## KLAIPĖDOS MIESTO SAVIVALDYBĖS ADMINISTRACIJOS VIEJŠŪJŲ PIRKIMŲ KOMISIJA

### DĖL ATSAKYMŲ Į GAUTUS KLAUSIMUS PATEIKIMO

Vadovaudamiesi projekto „Vasaros koncertų estrados ir prieigų pritaikymas daugiataksliam naudojimui“ rangos darbų su darbo projekto parengimu pirkimo atviro konkurso būdu (CVP IS ID 4520375) sąlygų aprašo 55 p., atsakome į gautus klausimus:

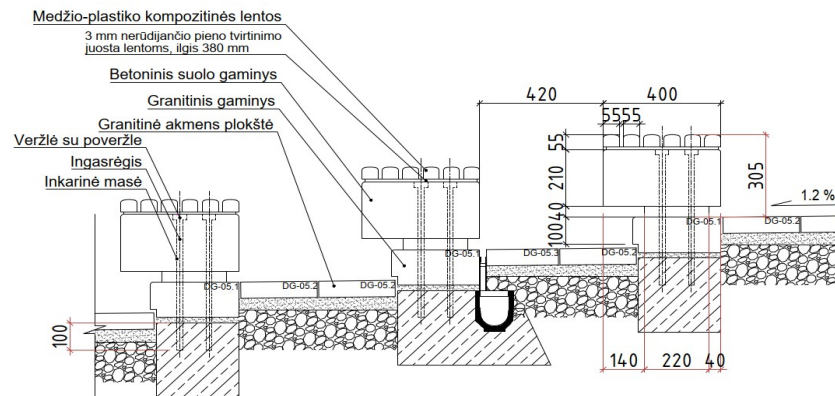
Atsakymai VII (ankstesnių ats. tikslinimas). Į klausimą atsakėte:

Brėžinyje:

Pagal brėžinį matyti, kad visos plokštės (DG-05.1, DG-05.2 ir DG-05.3) yra klijuojamos ant betono pamato tik skirtingo storio.

Betono pagrindo kiekis yra duotas tik 1350 m<sup>2</sup>:

Į klausimą atsakėte, kad „Kitos granitinės plokštės (DG-5.2, DG-5.3) nėra klijuojamos prie betoninio pamato“. Prašome patikslinti ir pateikti šių plokščių detales ir nurodyti, kur yra įvertinti šių dangų pasluoksniai.

Rytinės estrados pagrindai ir pagrindų kiekiai nurodyti SK dalyje. SP dalies SKŽ įtraukti Rytinės estrados viršutinės dangos bei jų kiekiai. Granitiniai gaminiai DG-5.1 (500x300x130 mm) klijuojami prie betoninio pamato, granitinės plokštės (DG-5.2, DG-5.3) įrengiamos ant pagrindo (prašome žiūrėti SK dalies žiniaraštį):

SP dalies sąnaudų kiekių žiniaraštyje 7 punkte nurodomas betonas ir betono dangos įrengimo pasluoksniai yra skiri aktyvaus laisvalaikio zonai – daugiavilniškai dviračių trasai „Pump track“:

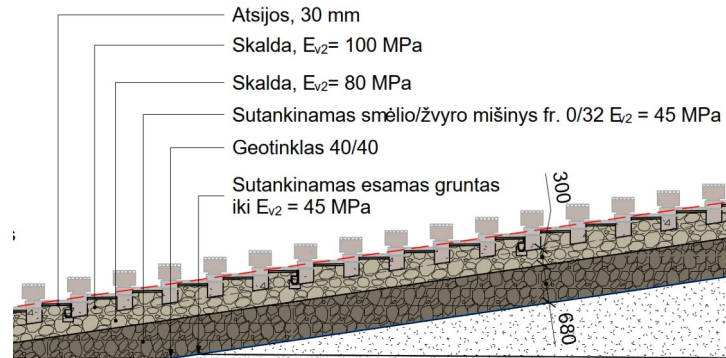
Atsakymai VII (ankstesnių ats. tikslinimas). Pagal dangų konstrukcijas liko nebeaišku, kur yra įvertinti pasluoksniai. Čia yra klaida, nes DA-1 yra ne tokia konstrukcija ir jos pasluoksniai yra duoti 3.5. pozicijoje. Prašome patikslinti ar vietoj DA-1 turi būti DG-04.

Jeigu taip, tai pasluoksnio kiekis turi būti: 9111+1990+2148,2+1109+666+351=15375,2 m<sup>2</sup>

Taip, DA-1 pasluoksnio kiekis nurodytas SP.SKŽ 3.5 eil. (Asfalto dangos įrengimo (dviračių tako) pasluoksniai). Granitinių plokščių DG-04 danga įrengiama ant pagrindų, kurių kiekis įtrauktas SK dalies žiniaraštyje. Pridedame patikslintą žiniaraštį P22-037-KRTP-SP.SKŽ (3.4 eilutė)

patikslinta išbraukiant). Taip pat pridėdame patikslintą granito gaminių techninę specifikaciją P22-037-KRTP-SP.TS.
